ContiTech

ΚΙΤ οδοντωτού ιμάντα CT1134K1/WP1/WP2 για Audi, Seat, Skoda και VW. Διάφορα μοντέλα 2,0 TDI «Commonrail», 1ης γενιάς

Εικ. 3
«Βραχίονας κλειδώματος» + Σφήνα αναστολής (τάκος) μέγιστου φορτίου

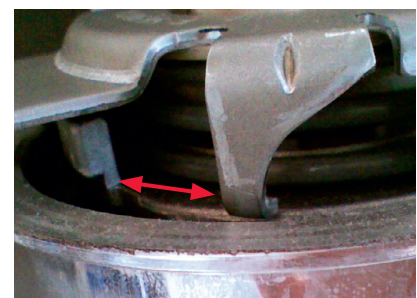
Η τροχαλία τάνυσης V56340 που παραδίδεται παρουσιάζει οπτικές διαφορές σε σχέση με την τοποθετημένη στο όχημα τροχαλία και μάλλον δεν τεντώνεται σωστά.

Στην αρχική τοποθέτηση, η τροχαλία είναι τοποθετημένη όπως στην Εικ. 1. Στην αγορά ανταλλακτικών, διατίθεται μια ελαφρώς τροποποιημένη τροχαλία τάνυσης – βλ. Εικ. 2.

Για τη σωστή ρύθμιση της τάνυσης, ο νέος τύπος πρέπει αρχικά να συμπιεστεί με τη βοήθεια του νέου παξιμαδιού πάνω στον περαστό κοχλία, μέχρις ότου ο «βραχίονας κλειδώματος», που είναι τοποθετημένος στην πίσω πλευρά του δίσκου έδρασης, να μπορεί να κυλίσει στο χυτό τεμάχιο [σφήνα αναστολής (τάκος) μέγιστου φορτίου]: βλ. Εικ. 3.
